改善箇所説明図

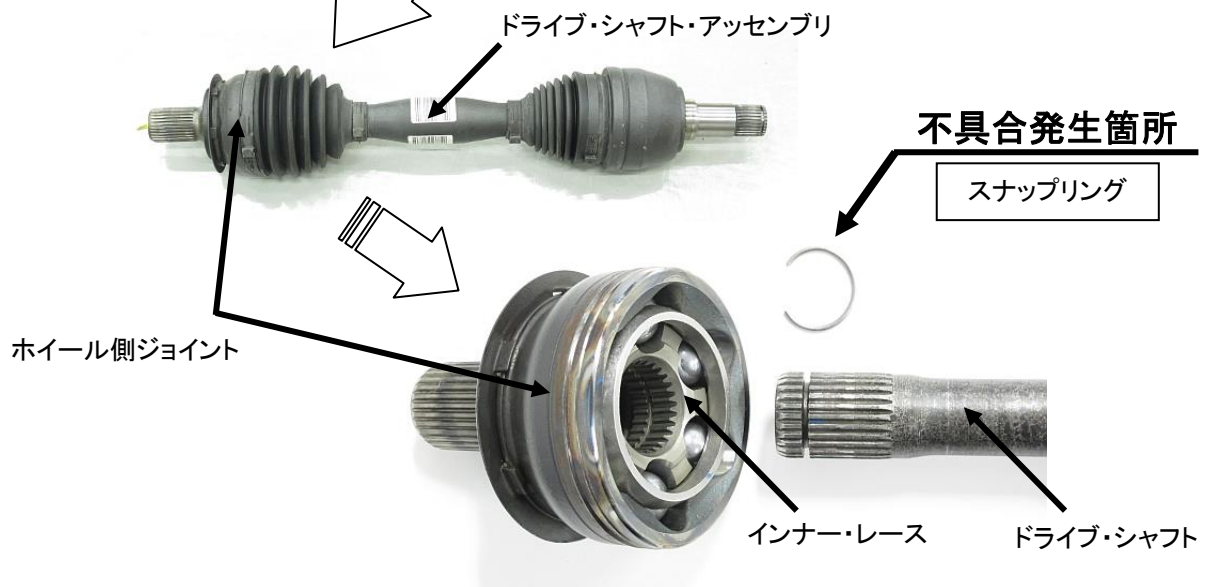
ドライブ・シャフトとホイール側ジョイント部のインナー・レースを接合しているスナップリングの形状が不適切なため、走行中の振動によりスナップリングが外れることがある。そのため、走行中にドライブ・シャフトがインナー・レースから抜けて、タイヤに駆動力が伝わらず、走行不能になるおそれがある。

全車両、ドライブ・シャフトを点検し、不適切なスナップリングを使用しているものは、対策品のスナップリングに交換する。
